Modernizace mechanického ovládání požárních klapek PKTM III a FDMD

Změna ovládání k datu 1.1.2019

Nová mechanika

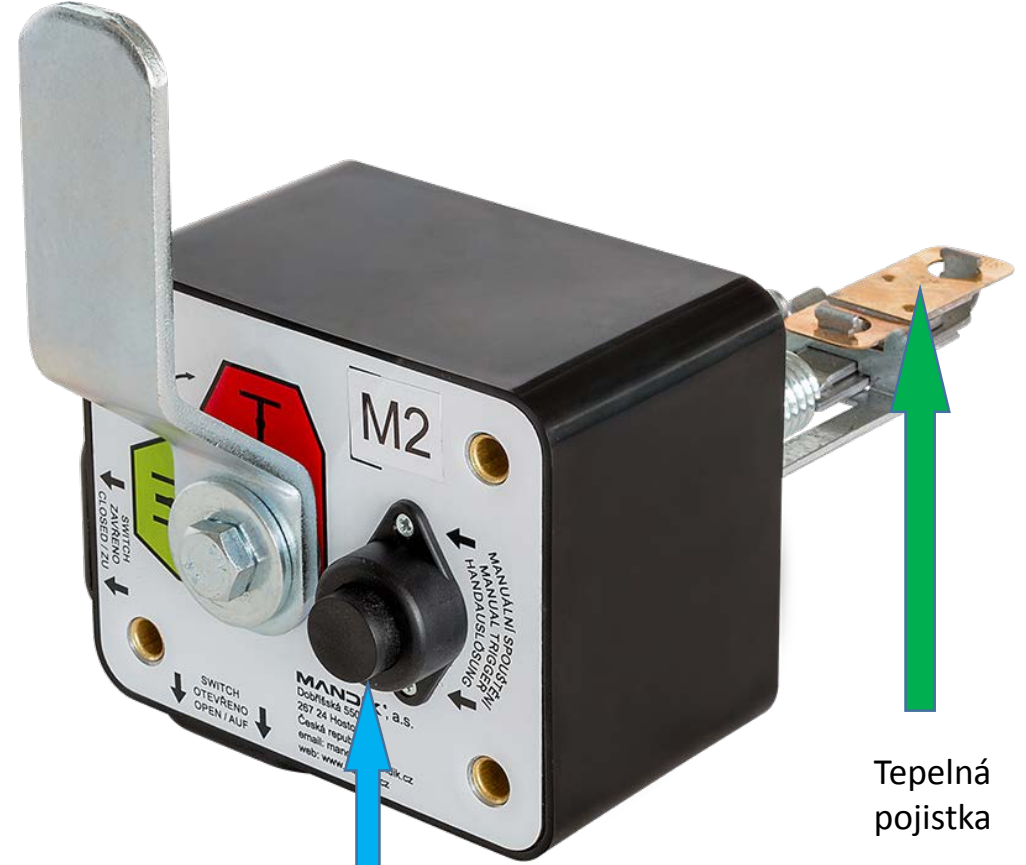
Od 1.1.2019 budou požární klapky typu PKTM-III, FDMD a PKTM-90 PM (předsazená mechanika) vyráběny s novou mechanikou.

Tato mechanika bude nahrazovat ovládací mechanismus na požárních klapkách dodávaných do současné doby.

- nová mechanika se bude dodávat ve 4 velikostech M1, M2, M3 a M4. Velikost mechaniky bude osazován v závislosti na rozměru klapky
- tato mechanika je bezúdržbová a odpadá nutnost předpětí hlavní pružiny.
- mechaniku lze osadit 2 spínači pro kontrolu stavu otevřeno/zavřeno
- mechaniku lze jednoduše zaměnit za provedení se servopohonem
- eliminace znečištění pohyblivých částí při zabudování požárních klapek

Klapka FDMD

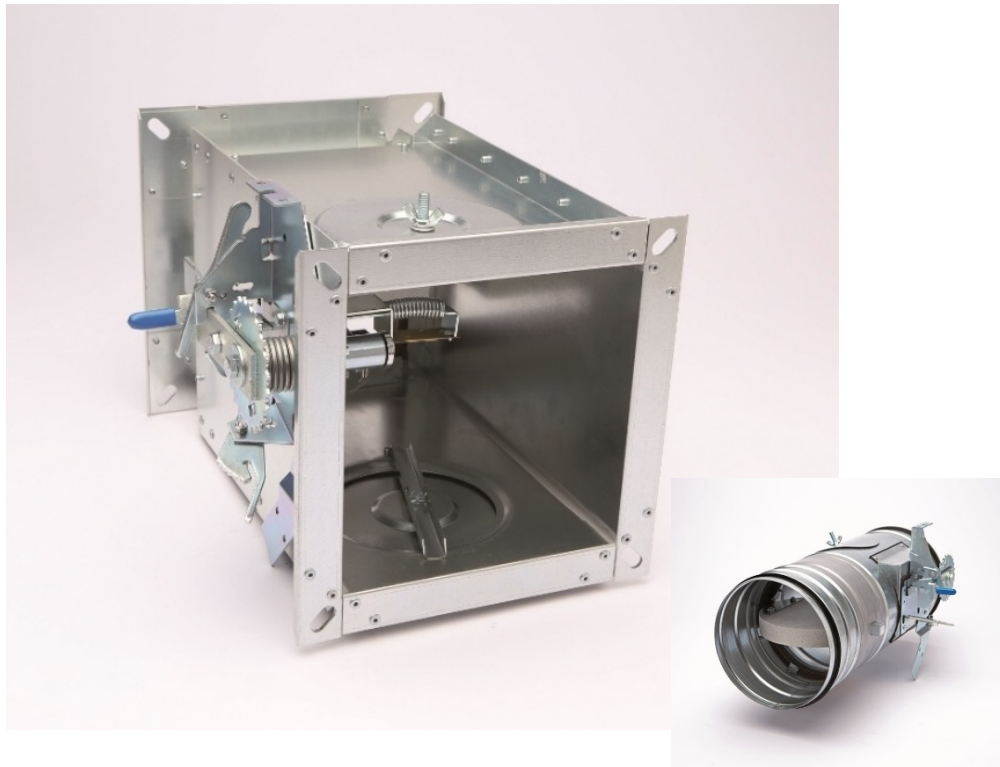
Od 1.1.2019 dojde ke sloučení provedení .01, .01V1 a .01V2 – nadále bude pouze nové ovládání .01

- Původní ovládání .01V1

- Nové ovládání .01

Klapky PKTM III C (K)

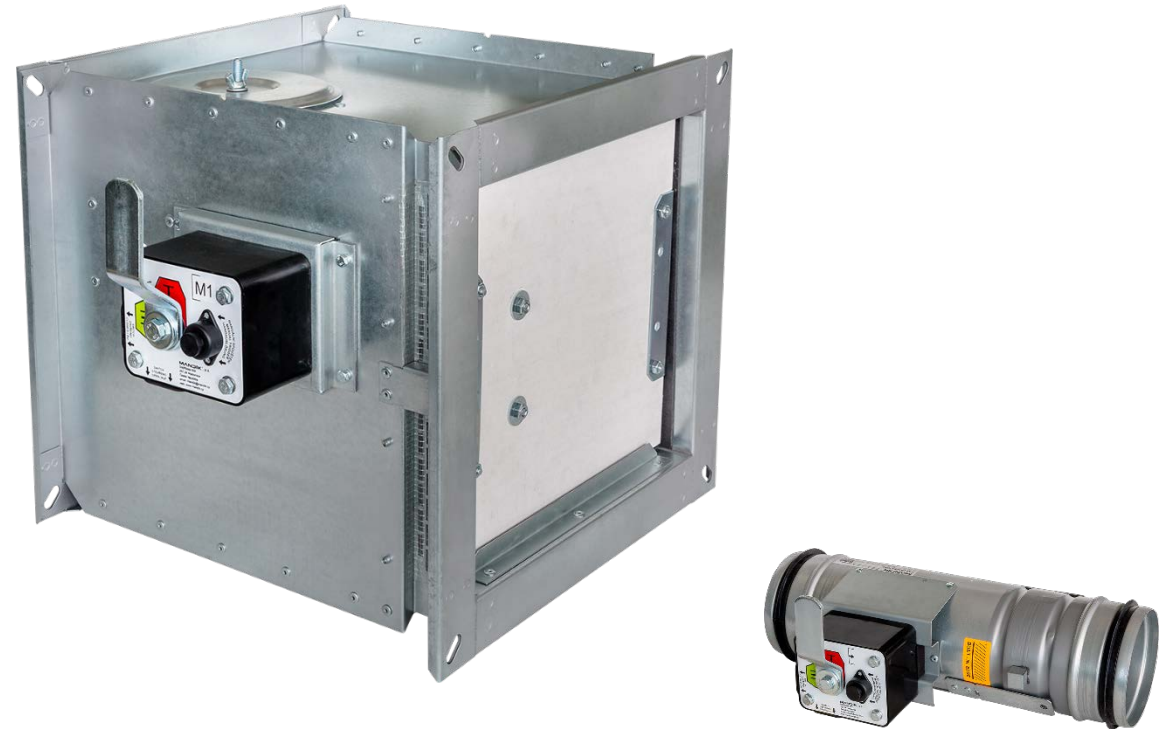
Od 1.1.2019 dojde ke změně ovládání

- Původní ovládání .01

- Nové ovládání .01
